OGGETTO **Presentazione osservazione.**
Progetto: Data Center Stack Campus Siziano (PV).
Procedura: Valutazione Impatto Ambientale
Codice Procedura: 14473

OSSERVAZIONE INTEGRATIVA

STACK Campus Siziano (PV)
Procedura VIA - ID 14473

Resilienza strategica e concentrazione infrastrutturale nel quadrante
Zibido San Giacomo - Badile - Lacchiarella

Figura 1 - Schema illustrativo della concentrazione territoriale. I perimetri hanno funzione indicativa e non catastale; l'immagine non viene utilizzata per attribuire distanze metriche definitive.

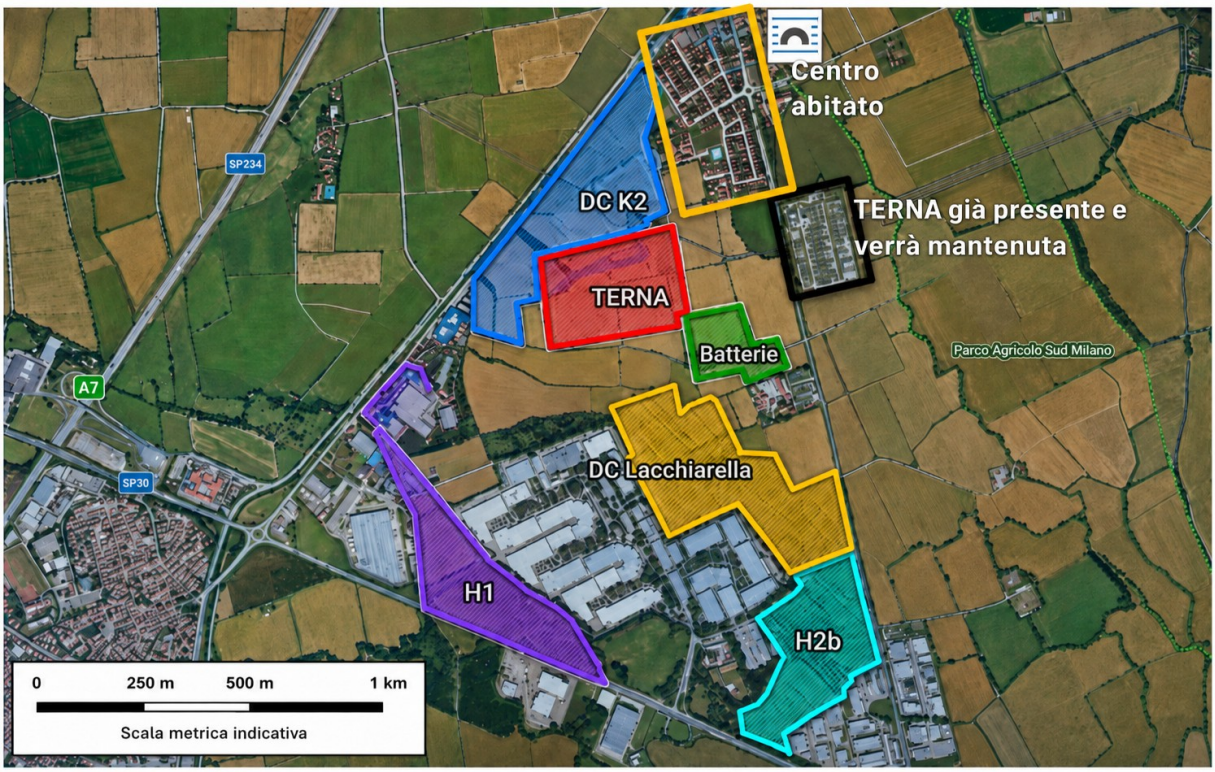
Il valore della rappresentazione non risiede quindi nella precisione geometrica dei singoli perimetri, che dovrà essere verificata sugli elaborati ufficiali, ma nella visualizzazione del principio territoriale: più grandi infrastrutture digitali ed energetiche vengono pianificate in un’area geografica ristretta.

Figura 2 - Rappresentazione indicativa del più ampio quadrante territoriale Lacchiarella–Badile–Zibido–Siziano–Rozzano, con evidenza della compresenza di data center, infrastrutture elettriche, deposito carburanti e principali recettori sensibili. La figura ha finalità illustrativa e non catastale.

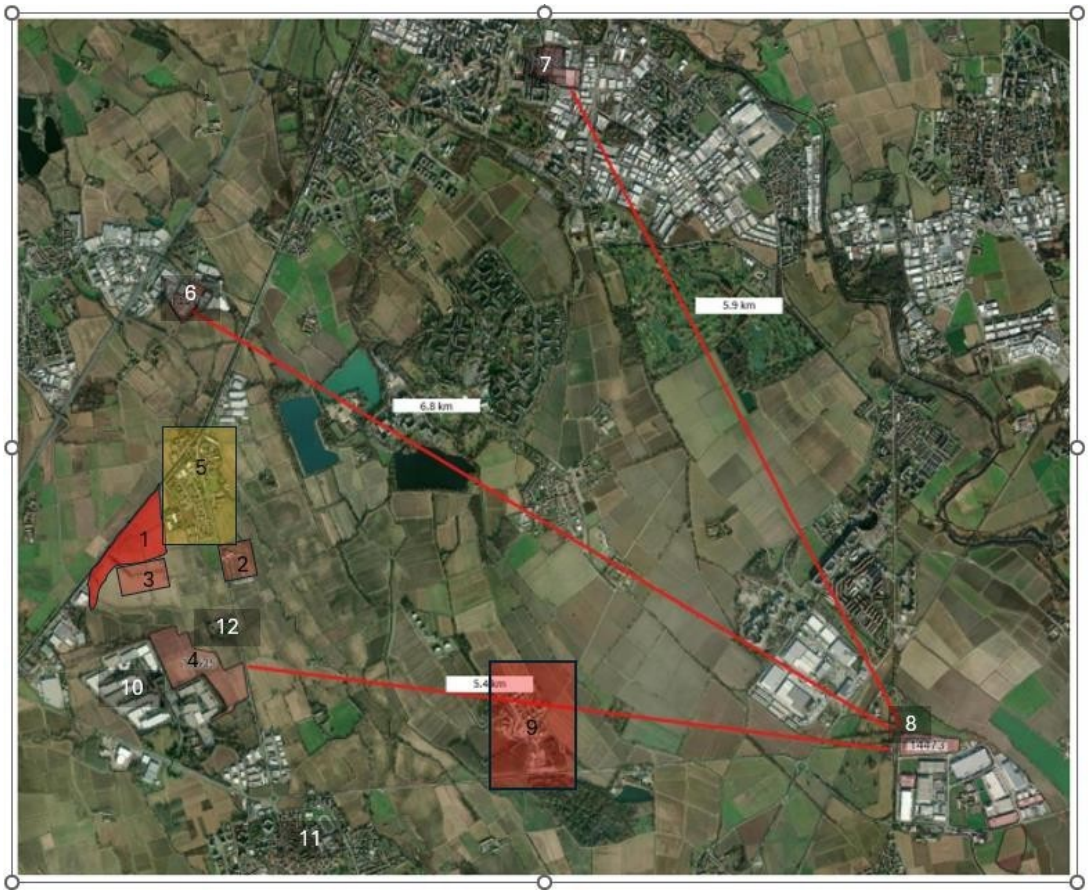
Il progetto STACK Campus Siziano non ricade nel nucleo territoriale ristretto rappresentato nella Figura 1 della relazione. Esso è invece espressamente incluso nella Figura 2, dedicata al quadrante esteso Lacchiarella - Badile - Zibido - Siziano - Rozzano, e viene richiamato nel testo quale elemento che rende necessaria una lettura sovracomunale e interprovinciale degli effetti infrastrutturali, energetici e ambientali.

La relazione evidenzia infatti che il quadrante esteso supera i confini della Città metropolitana di Milano e che la presenza del campus di Siziano, in provincia di Pavia, rafforza la necessità di una lettura di area vasta del fenomeno, poiché gli effetti infrastrutturali, energetici e ambientali non si arrestano ai confini amministrativi.

Nota: la seconda rappresentazione amplia la scala di lettura del problema e mostra come il nucleo K2–Lacchiarella Ovest–BESS–APTO si inserisca in un quadrante più esteso, nel quale sono presenti ulteriori data center, infrastrutture energetiche, attività e recettori sensibili. Distanze, perimetri e localizzazioni definitive devono essere verificati sulla cartografia ufficiale e sugli elaborati progettuali depositati.

Questa lettura a scala più ampia rafforza la necessità di una valutazione cumulativa che includa, oltre alla resilienza strategica, consumo di suolo, potenze elettriche e termiche, emissioni dei gruppi elettrogeni, dispersione di calore, risorsa idrica e falda, rumore, rischio industriale, salute pubblica, paesaggio agricolo, viabilità e protezione civile.
Il quadrante esteso supera inoltre i confini della Città metropolitana di Milano. Nel vicino Comune di Siziano, in provincia di Pavia, è presente il Data Center STACK Campus Siziano, articolato in più edifici e fasi di sviluppo, con ulteriori componenti attualmente oggetto di procedimento di Valutazione di Impatto Ambientale presso il MASE. La presenza di un campus di questa scala rafforza ulteriormente la necessità di una lettura sovracomunale e interprovinciale del fenomeno, poiché gli effetti infrastrutturali, energetici e ambientali non si arrestano ai confini amministrativi.
